**ASSE VIARIO MARCHE-UMBRIA
E QUADRILATERO DI PENETRAZIONE INTERNA
MAXILOTTO 1**

**SUBLOTTO 1.2: S.S. 77 "VAL DI CHIEN TI" TRONCO PONTELATRAVE – FOLIGNO
TRATTI FOLIGNO-VALMENOTRE E GALLERIA MUCCIA-PONTELATRAVE (inclusa galleria)
MODIFICA POSIZIONAMENTO CABINA ELETTRICA CE5
RELAZIONE PAESAGGISTICA**

CABINA ELETTRICA CE05

RELAZIONE PAESAGGISTICA
redatta con le modalità previste dal DPCM 12/12/2005

Fig.3 – Schema di modifica al Progetto Esecutivo Approvato (PEA) della Cabina CE05

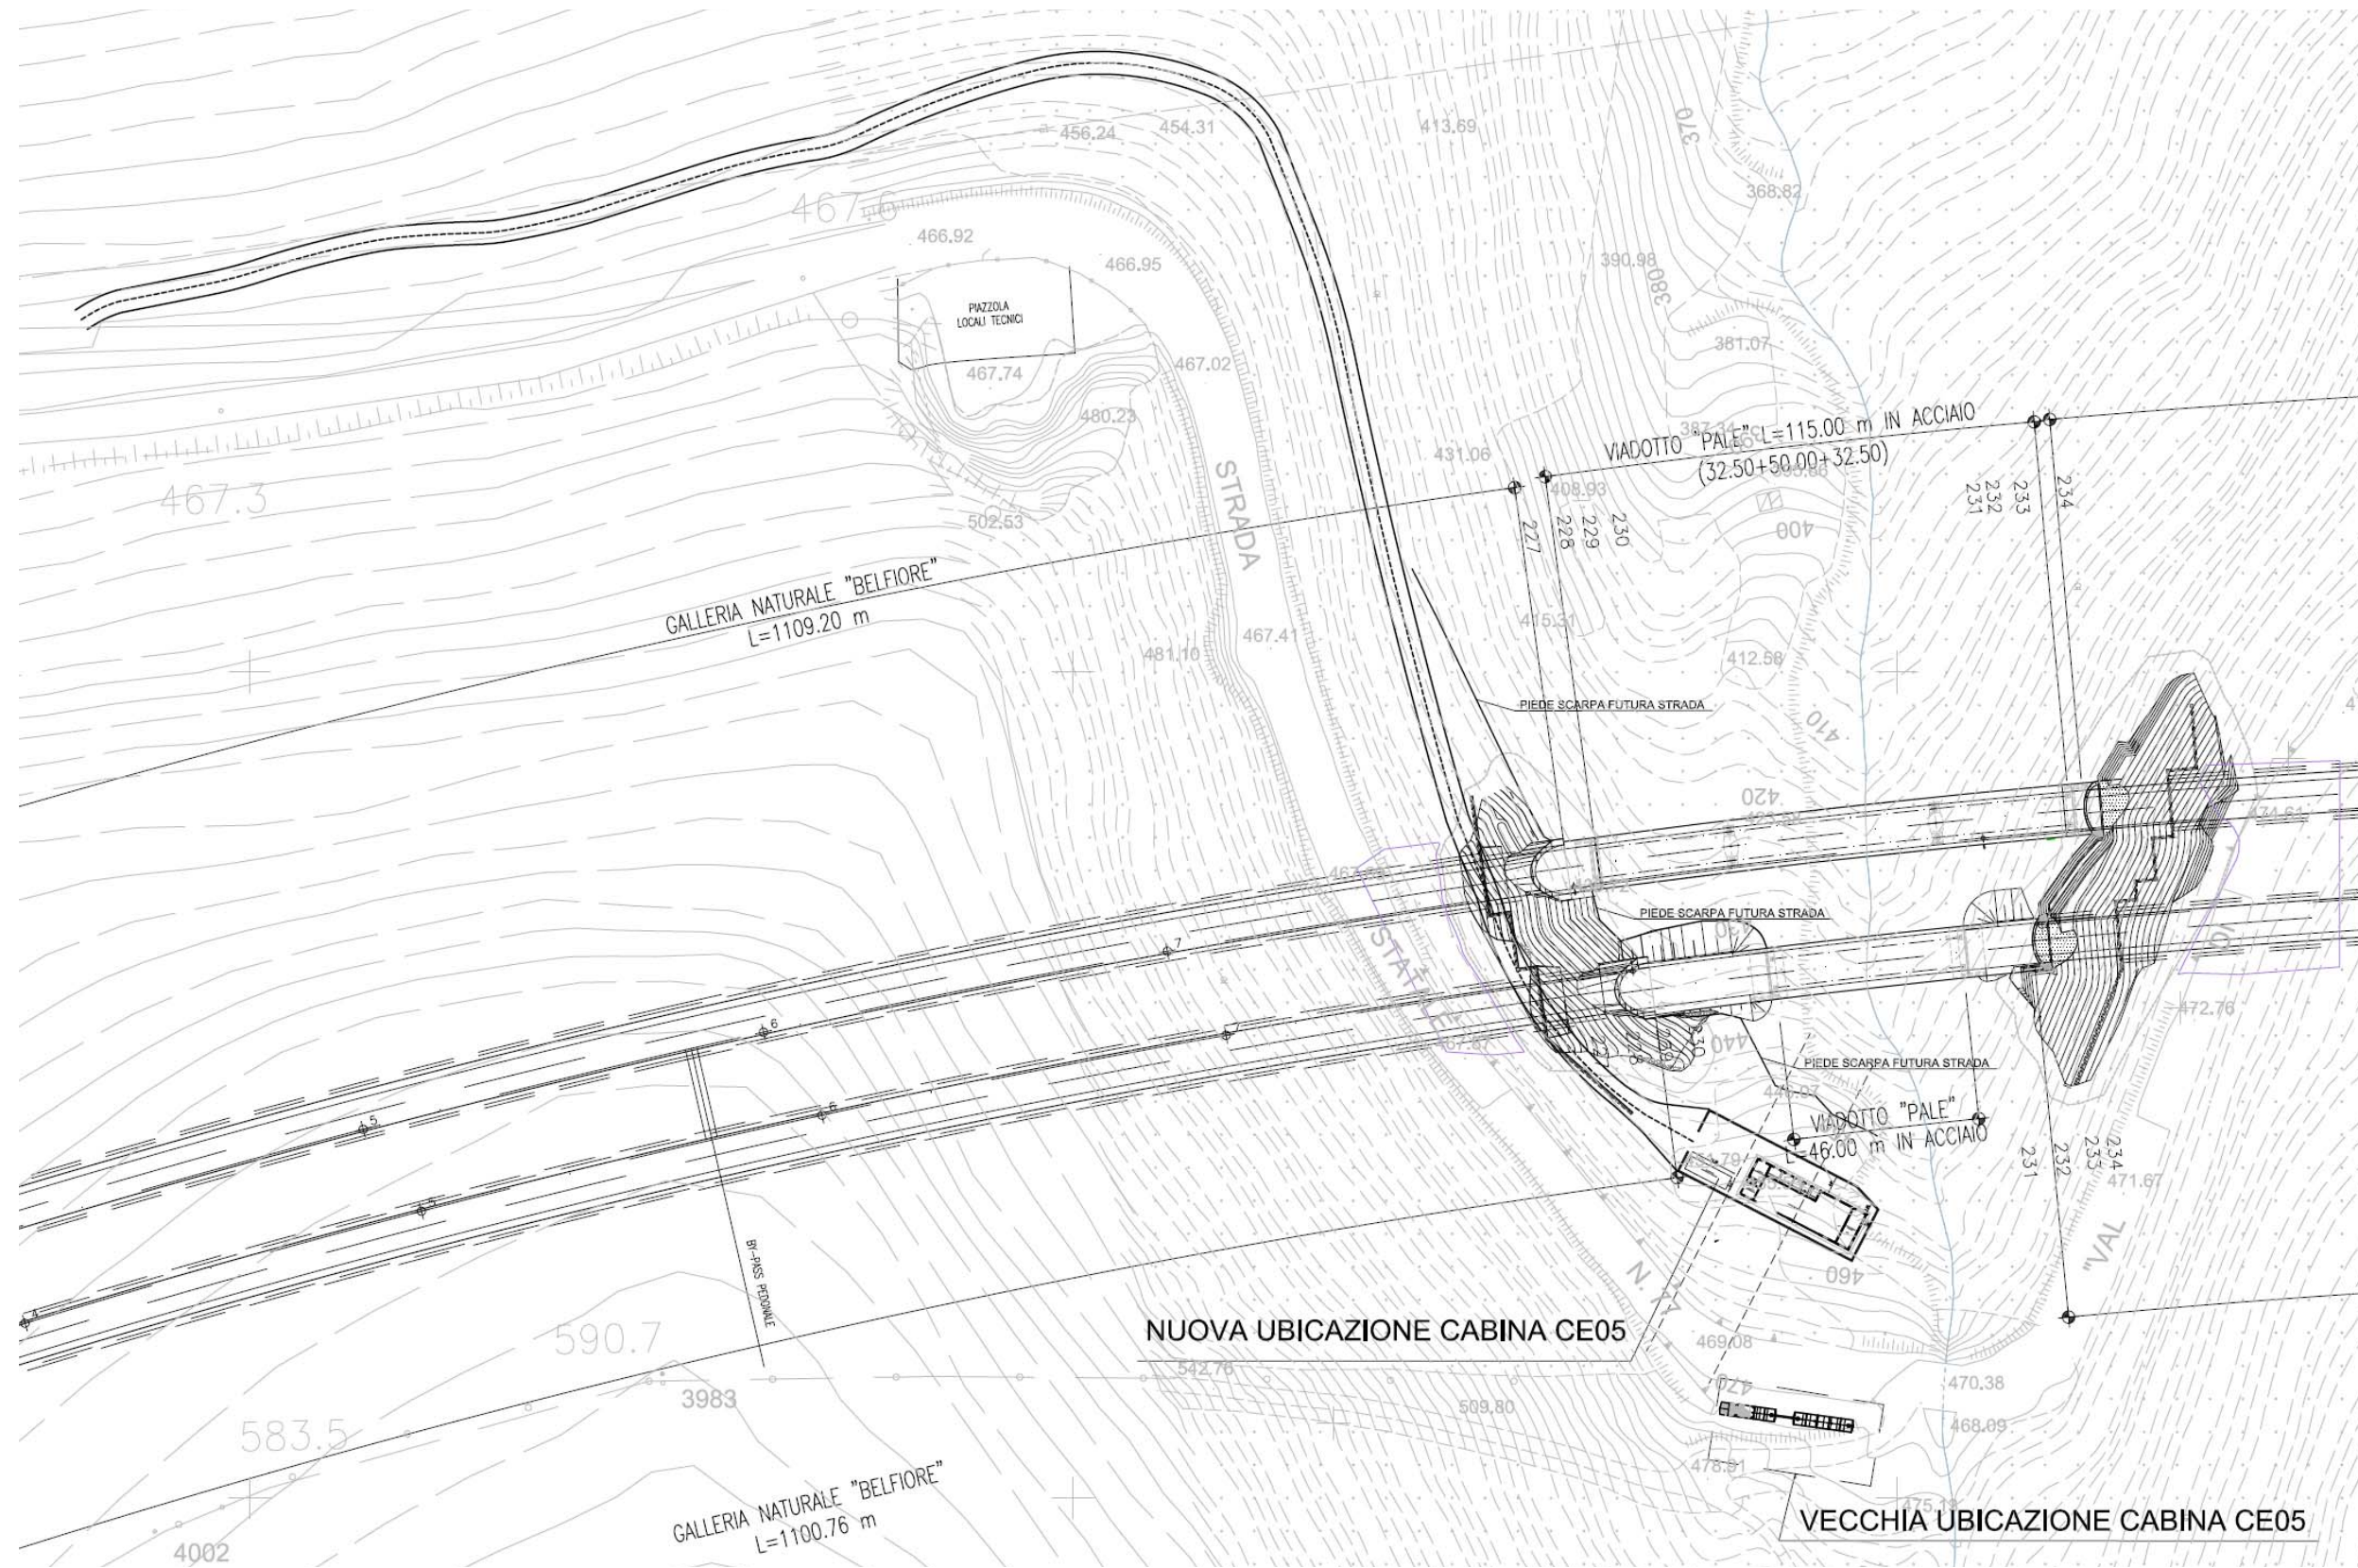
Infine, a seguito della comunicazione di ENEL Distribuzione SpA che ha espresso forti dubbi riguardo la sicurezza dell'accesso alla cabina, in particolare sulle geometrie delle corsie di entrata e di uscita, si è opportunamente modificata l'ubicazione della stessa. In specifico, è stata spostata limitrofamente alla nuova SS77, tra la carreggiata Nord e la vecchia SS77, per la quale è stato previsto un accesso dalla strada comunale in direzione di Belfiore nel Comune di Foligno (PG) sfruttando l'attuale strada di cantiere n.6 (Fig. n.3).

Il progetto di modifica prevede una diversa posizione della cabina elettrica CE05 rispetto al progetto di PEA. In particolare la cabina è posizionata a valle della SS 77 in prossimità dell'imbocco della galleria naturale Belfiore, lato PLT, canna nord.

L'accesso alla cabina sarà reso possibile provvedendo all'adeguamento della pista di cantiere n.06; l'adeguamento sarà sia di carattere plano-altimetrico in quanto verrà modificato l'impianto nel tratto terminale che scende verso l'incisione posta tra le gallerie Pale e Belfiore, provvedendo ad un innalzamento della livelletta volto al passaggio in sommità dell'imbocco della galleria naturale Belfiore, sia di carattere funzionale. Riguardo quest'ultimo aspetto saranno rese definitive le trincee della strada, così come i presidi idraulici e di sicurezza stradale in genere.
